Veianlegget Løve-Sandefjord.

Overgangsbros ved Løve stasjon.

## Rapport

### angående grunnforholde for veiøvergang ved Løve stasjon.

<p>Boringsresultater</p> <p>Veiovergang ved Löve st.</p> <p>Km. 149.840<sup>600</sup> Vestfoldbanen</p>	M. 1:200
<p>N. S. B. Geolog</p> <p>29/1-32 A. L. Rosentund</p> <p>Skarum Høy</p>	122

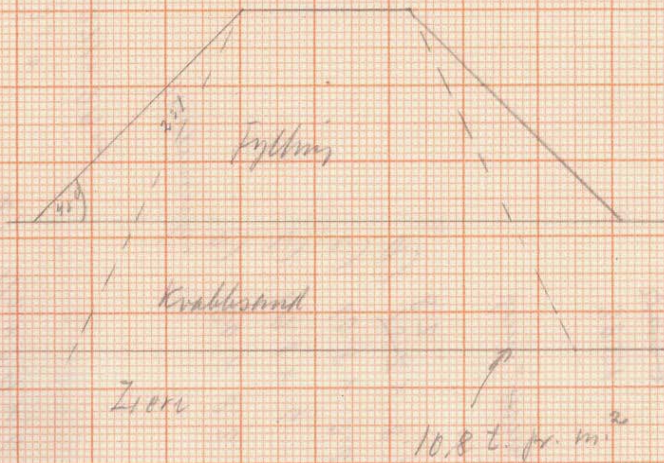
Grunnforholdene fremgår av vedlagte tegning no. <sup>122</sup>~~202~~. Under det øvre kvabsandlag ligger sandholdig kvikklere. Prøvene fra no. 1-7 er kvikklere av verste sort idet massen i omrørt tilstand er flytende, omtrent som vann. I prøvene inngår vekslende mengder sand (samt litt grus) nemlig fra et par opptil 10 volumprocent beregnet på prøvene med naturlig vanninnhold. I prøve nr. 3 er dog sandinnholdet adskillig høiere. Prøvene no. 8-12 viser, at leren på høire side av linjen er betydelig mindre kvikkaktig. Sand-grusinnholdet er gjennomsnittlig større nemlig fra ca. 10-20 volumprocent.

I naturlig tilstand har leren en fasthet som svarer til grenseområdet mellom løs og middelsfast lere. De enkelte prøvers relative fasthet i naturlig tilstand er angitt under rubrikken  $H_3$  på tegningen. Ifølge disse verdier har leren en skjærfasthet på ca. eller vel 2 t. pr.  $m^2$ . En leravleiring med denne skjærfasthet kan såvidt bære en 6 m. høi fylling med bevegelig belastning. Ved Løve er forholdene adskillig bedre, da man har det 2-3 m. tykke sandlag øverst hvorved den nødvendige sikkerhet oppnåes. Dette gjelder vel å merke for en eventuell utglidning til siden, altså på tvers av fyllingen. I fyllingens lengderetning inn mot jernbanelinjen er derimot stabilitetsforholdene dårligere og forverres dessuten ved den bratte murede stenskråning og belastningen av overgangsbroen. Det foreslåtte projekt bør derfor ikke utføres men man bør anvende støpte brokar på pelefundament.

Hvad der videre taler mot det foreslåtte projekt er, at overgangsbroen uten tvil vil bli utsatt for en langsom setning som følge av, at vekten av fyllingen komprimerer den underliggende lere og man bør ikke regne med at setningen blir jevn.

Tilslutt gjøres oppmerksom på at det er lett å slå peler gjennom kvikkleren. Pelene bør slås ned til fast bunn.
